F801 シャッター部 F801 Shutter

FAA22051-R.3241.B

図抜 94F-1033

F801,F90-940084

Fig.0

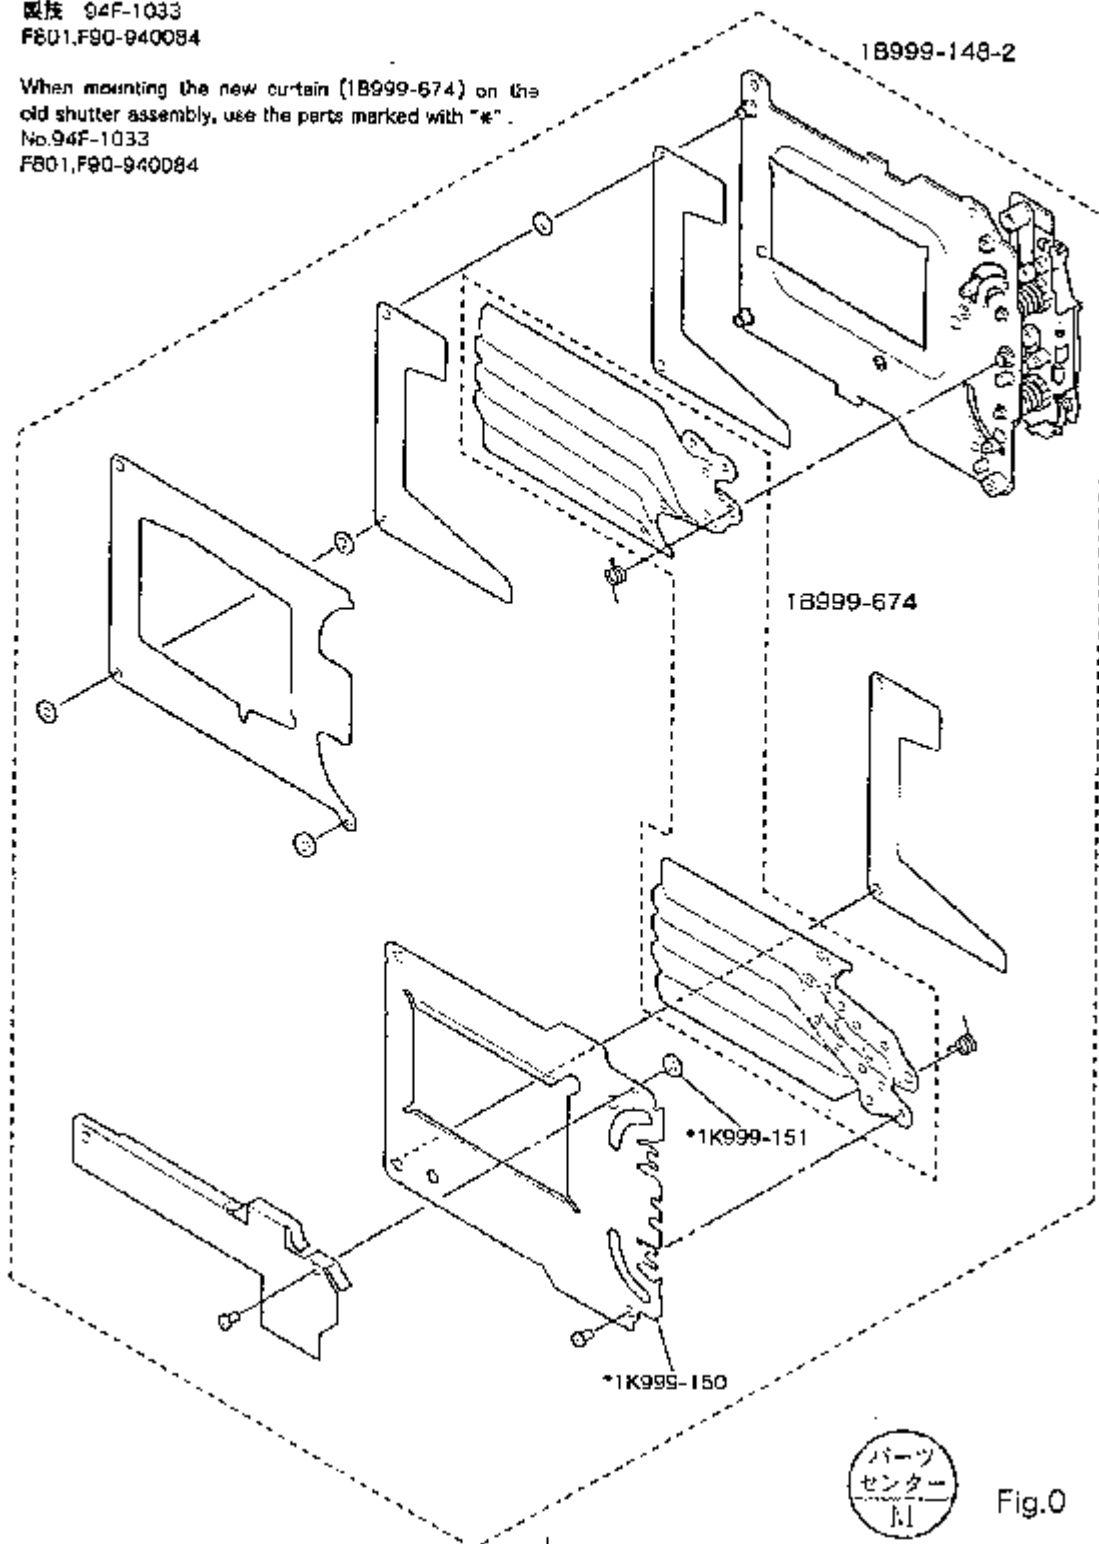
旧シャッター組品に新シャッター幕1B999-674を取付ける時は*の部品を使用すること

When mounting the new curtain (1B999-674) on the old shutter assembly, use the parts marked with "*".

Fig.0

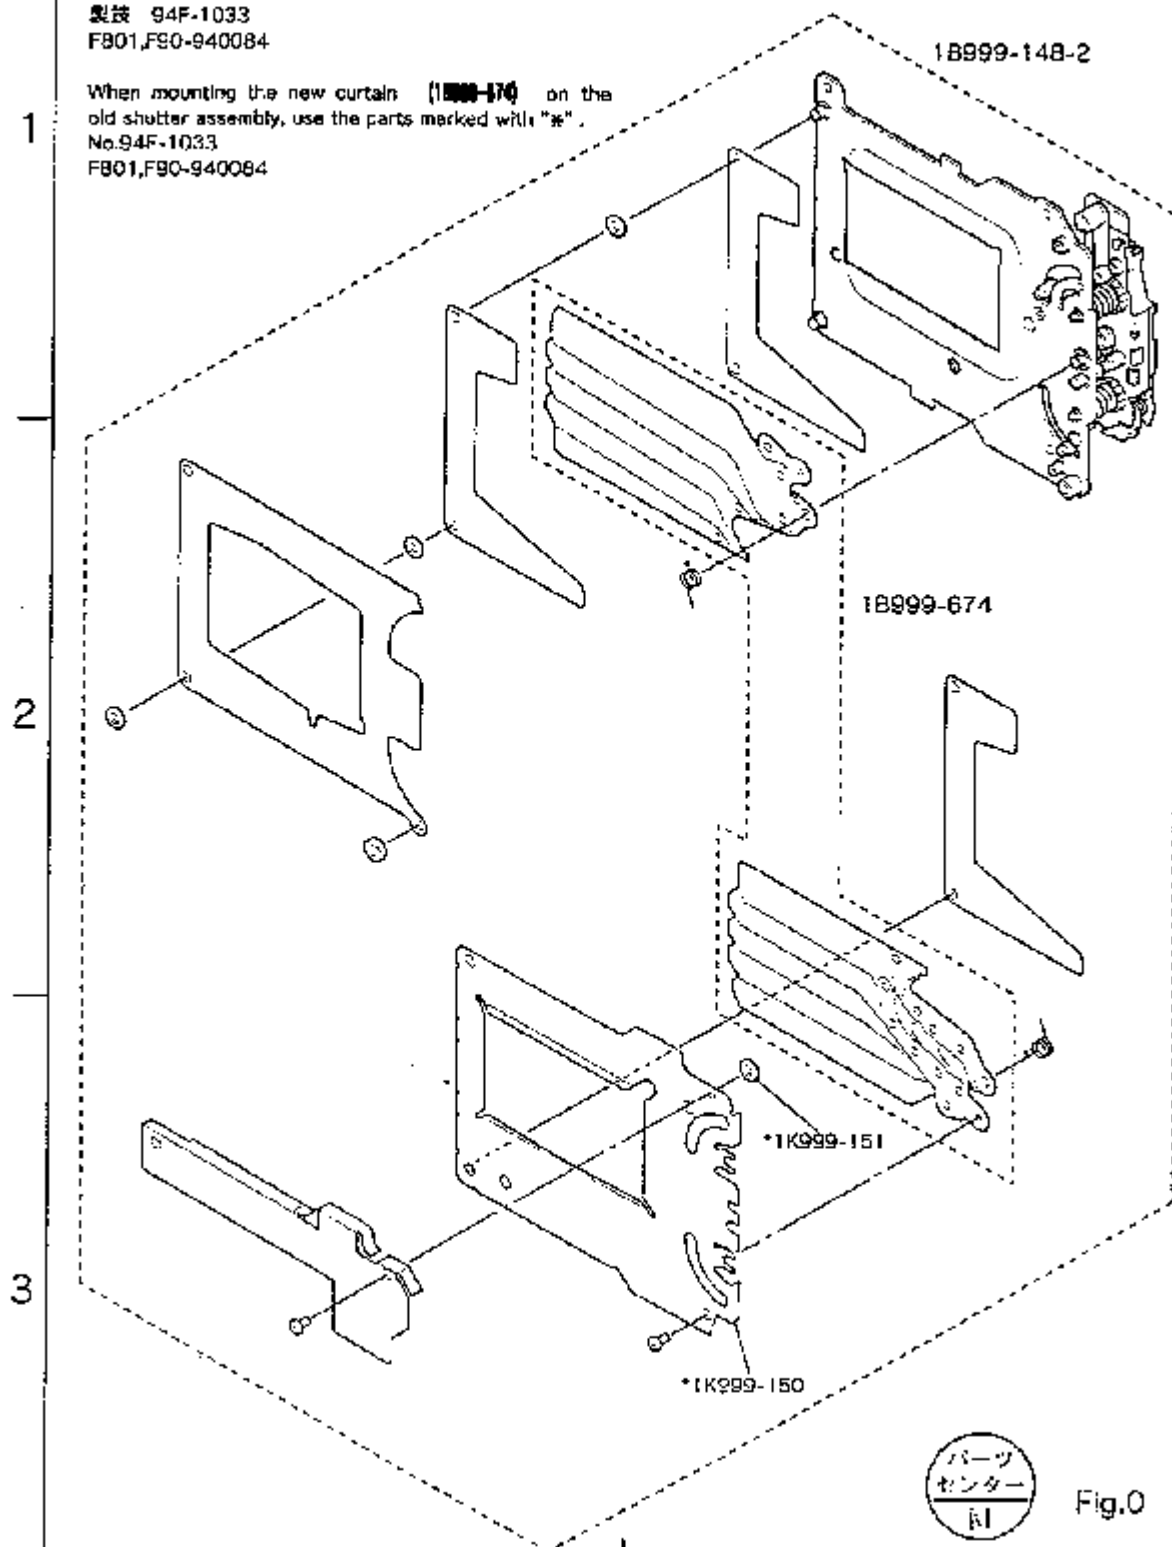
旧シャッター組品に新シャッター幕1B999-674を取付ける時は★の部品を使用すること

When mounting the new curtain (1B999-674) on the old shutter assembly, use the parts marked with "★".
